改善箇所説明図

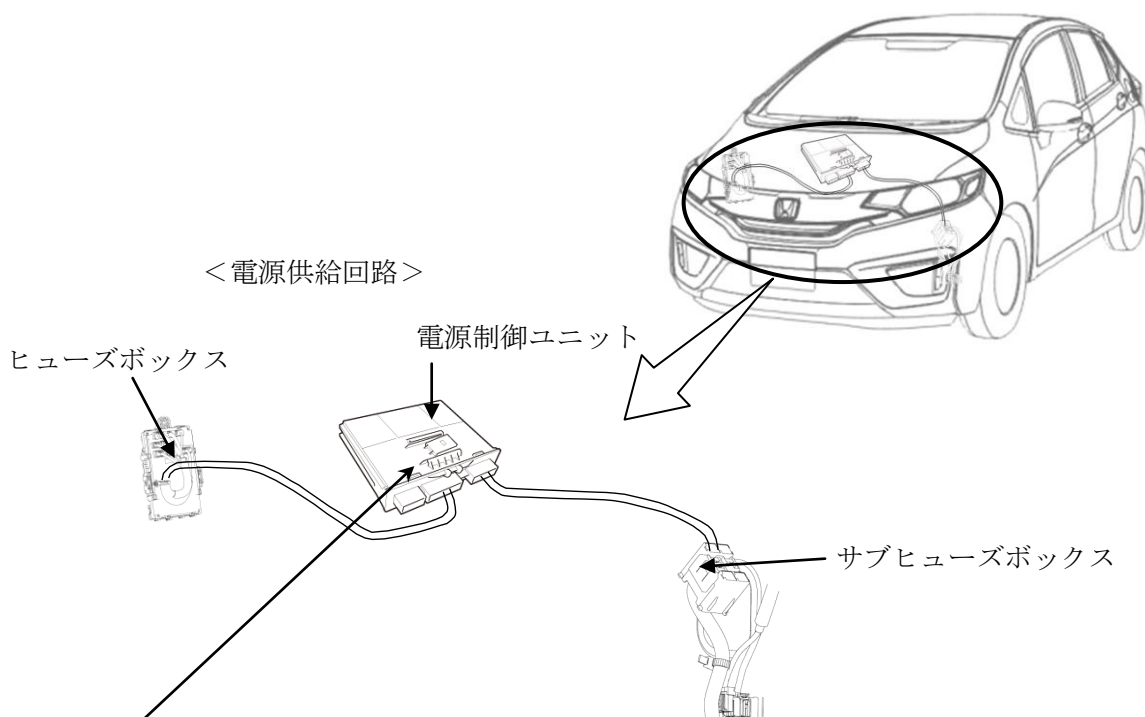
基準不適合発生箇所

電源供給回路において、電気ノイズに対する保護が不十分なため、車両の電装部品から発生するノイズの影響により電源制御ユニットが誤作動することがある。そのため、エンジン制御コンピュータ等に電源を供給するリレーが作動せず、走行中にメータパネルが消灯し、エンジンが停止するおそれがある。

改善の内容

全車両、電源供給回路にノイズフィルタを追加する。

改善前	改善後
<p>ヒューズボックス</p> <p>サブヒューズボックス</p>	<p>ノイズフィルタ</p>
